**Mémoire du Groupe en recherche urbaine-
Hochelaga-Maisonneuve**

Présenté à Concession A25 S.E.C.

Consultations publiques
sur le projet de parachèvement de l'autoroute 25
octobre 2007

Configuration du raccordement entre l'A-440 et l'A-25.

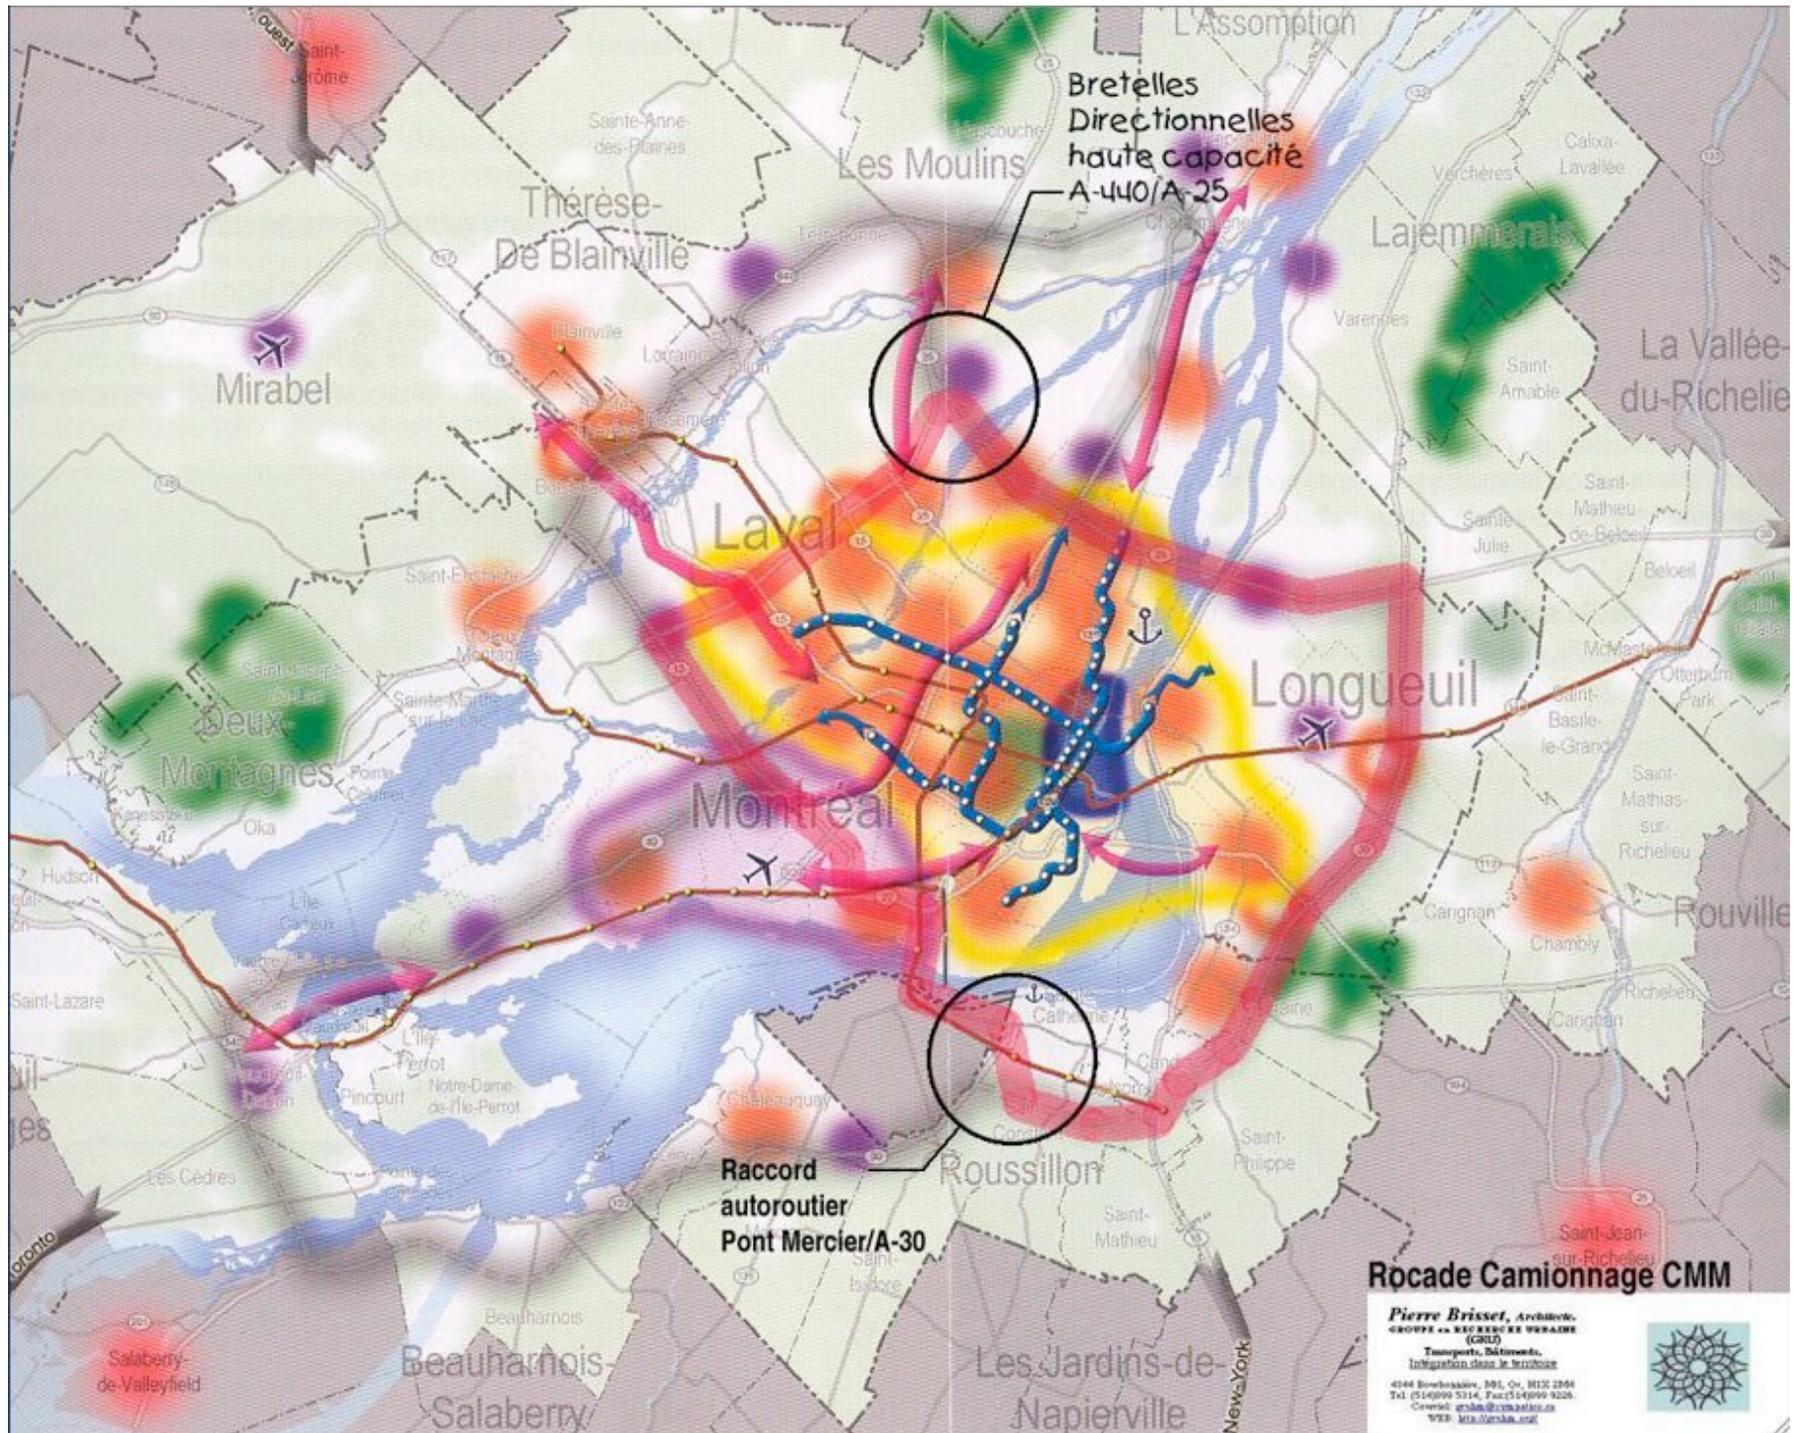
Nous trouvons malheureux que nous n'avons jamais été consulté pour participer aux modifications suggérées pour l'échangeur de l'A-440/A25 au nord de la Polyvalente que nous avons annotées sur un extrait de la configuration disponible du site du MTQ de décembre 2005 (Copie annotée incluse).

En autant que certaines modifications reflètent bien notre annotation de la fin décembre 2005 sur le document du MTQ, d'autres semblent apparaître de nul part.

2. En autant que les bretelles M et N ont été uniformisées en courbes simples avec la bretelle N au sud de la M comme il se doit, nous étions surpris de voir que ces deux bretelles passent en tunnel en plein milieu de courbes sous l'intersection de la Montée Masson et la traverse St-François. De plus, la courbe de la bretelle N est beaucoup plus serrée que la bretelle M, contrairement à ce que nous avons indiqué sur notre plan annoté. Nous considérons cela comme un potentiel d'accidents importants, un peu comme on retrouve dans l'échangeur A-13/A-20 à Montréal avec une situation similaire d'avoir un tunnel dans une courbe prononcée en bas d'une côte.

Enfin, avec ce qu'il semble se concrétiser, nous croyons que l'échangeur du boulevard Lévesque comme étant dangereuse et redondante. Nous suggérons donc l'élimination des bretelles "I, K et L" et que la bretelle "J" soit relocalisée au nord du viaduc ferroviaire pour

limiter les manœuvres sur l'autoroute. Nous suggérons bien de faire la configuration de l'autoroute semblable à celui du côté de Montréal où il n'y a pas de raccord au boulevard Gouin et que, une fois dépassé Henri Bourassa en direction du pont, il n'y a plus de sortie d'autoroute, seulement des entrées. Le boulevard Lévesque est beaucoup comme le boulevard Gouin, une route locale à faible achalandage de baladage au bord de la rivière des Prairies qui ne doit pas être inondé par la présence par le trafic induit de l'autoroute en question.

De plus, nous recommandons que la convergence A-440/A-25 se fasse selon le plan originale du MTQ (2005) au lieu de défaire tous ce qui vient d'être reconstruit sur l'A-440 en direction Nord. Cela permettrait de conserver l'esprit de continuité de voie réservé pour autobus en rive sur l'autoroute.

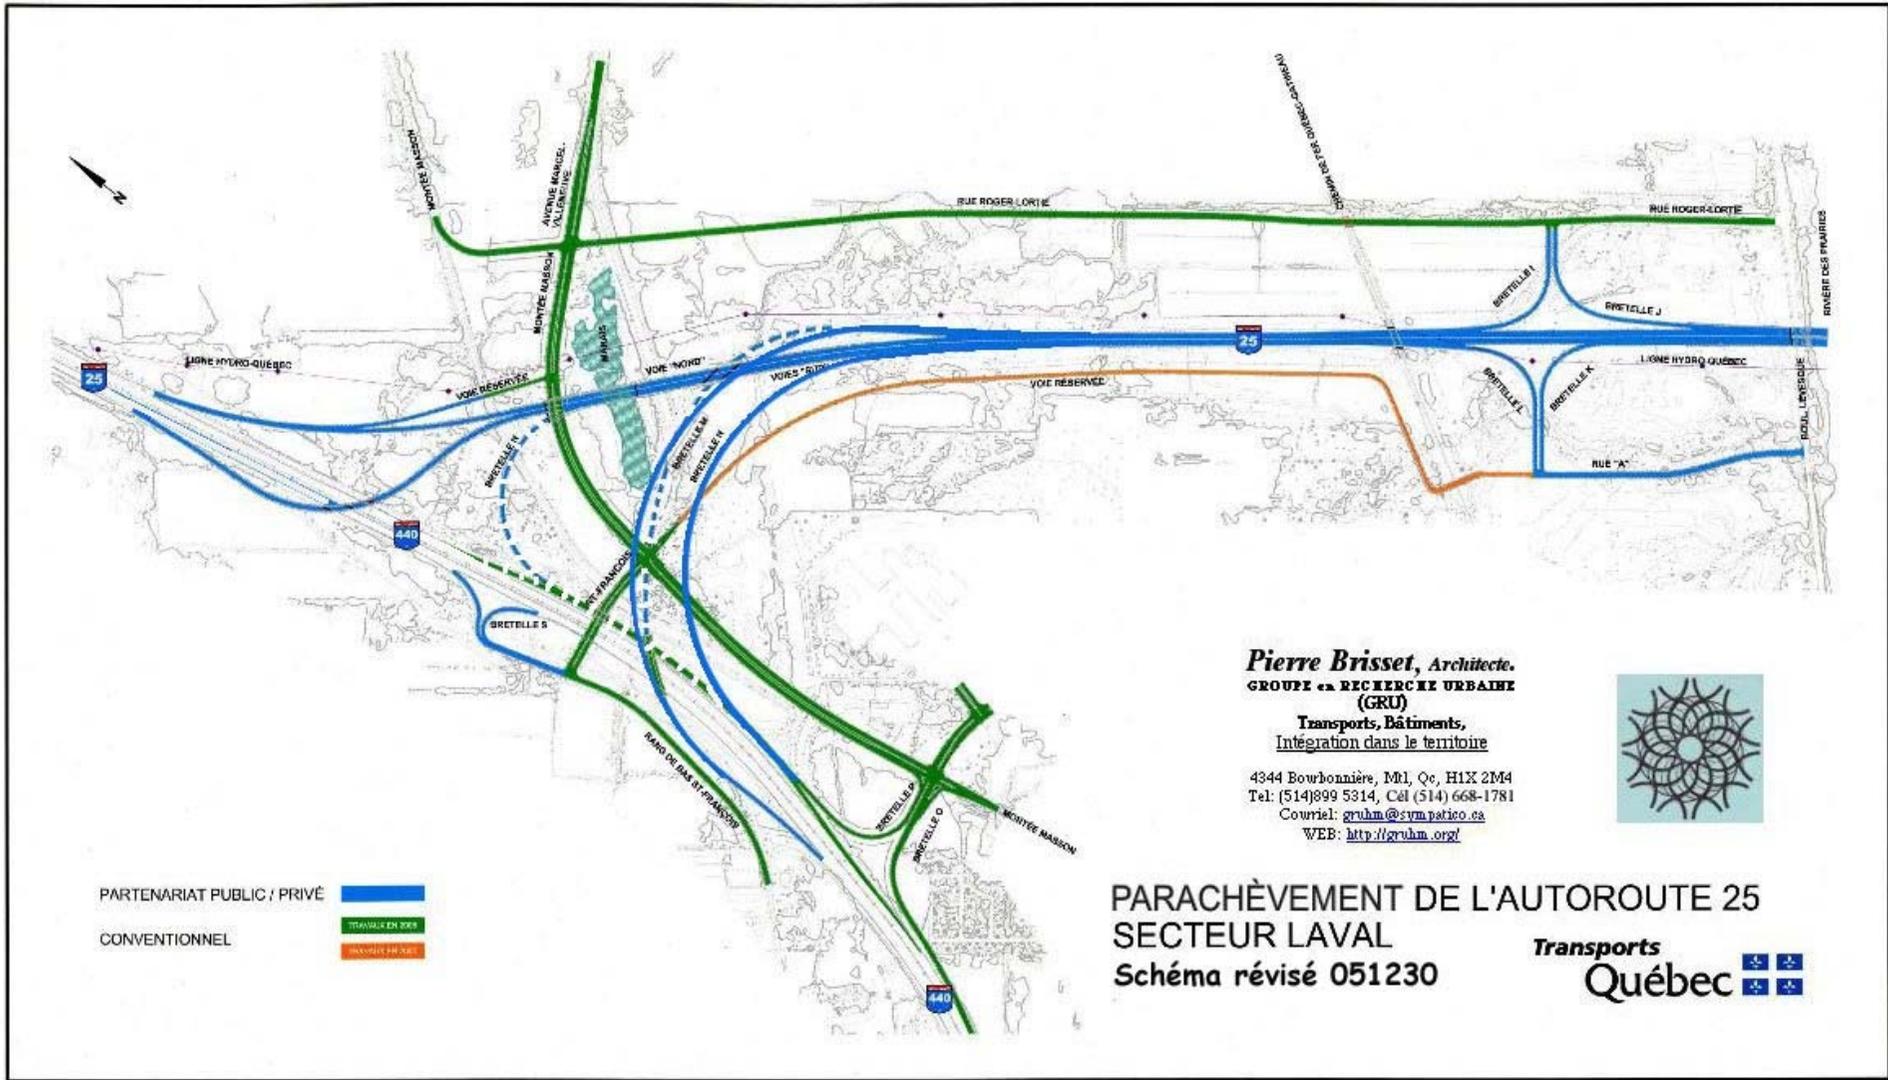
En audience, nous avons questionné à maintes reprises la validité des simulations du tronçon de l'A-25 entre Terrebonne et le nouvel échangeur devant la polyvalente, là où début le nouveau tronçon de route vers le pont. Précisons que cette route n'est qu'à quatre voies et est déjà à son point de saturation pour la plupart de la pointe matinale. *« En provenance de Terrebonne, vous indiquez une augmentation de débit de circulation de 2 170 véhicules de plus pendant la période de pointe du matin. Comment est-ce possible d'accommoder tous ces véhicules de plus si cette portion d'autoroute, ayant deux voies carrossables plus une voie réservée pour autobus, ait déjà atteint sa capacité d'environ 4 000 véhicules de l'heure? De plus, dans votre document déposé en décembre 2004 vous indiquez ce chiffre à 5 750 véhicules pendant une heure de pointe? Avec ce manque de capacité, avez-vous l'intention d'élargir ce tronçon d'autoroute de 4 à six voies en faisant sauter les voies réservées pour autobus. Autrement, ce niveau d'achalandage n'est pas possible et donc le niveau de service que vous indiquez, même au code F, est irréaliste pour ce tronçon de route. »*

Relative à la réponse donnée en audience du BAPE en 2005 pour ce sur chargement de l'A-25 entre Terrebonne et la Polyvalente nous voudrions préciser certaines anomalies :

- 1- Nous trouvons irrecevables de dépendre sur les quelque 300 contrevenants circulant sur les voies réservés pour autobus pour augmenter l'achalandage sur ce tronçon de l'A-25.
- 2- Nous n'acceptons pas la théorie de la surcapacité de voies en augmentant de 2 100 vph. à 2 300 vph sans mettre en danger la sécurité des usagers. Ce chiffre est possible si l'utilisation est réservée pour autos seulement mais précisons qu'il devait y avoir un certain pourcentage de camionnage.

En effet dans vos réponses écrites ainsi que celles qui sont données par le préposé du MTQ aux présentes audiences, il semblerait que la durée de la période de congestion de la pointe matinale serait prolongée de quelques heures sur l'A-25 en provenance de Terrebonne avec l'arrivée du nouveau pont. Pourtant, cette constatation de prolongement de l'heure de pointe de deux à quatre heures est bien contradictoire avec l'objectif de réalisation de cette nouvelle infrastructure. Donc pour cela, nous avons, à maintes reprises, insisté que l'autoroute en sortant du pont au nord de la rivière des Prairies devait être orienté vers l'infrastructure à grand nombre de voies, dont consiste l'A-440, plutôt que vers l'axe restreint de l'A-25 vers Terrebonne,
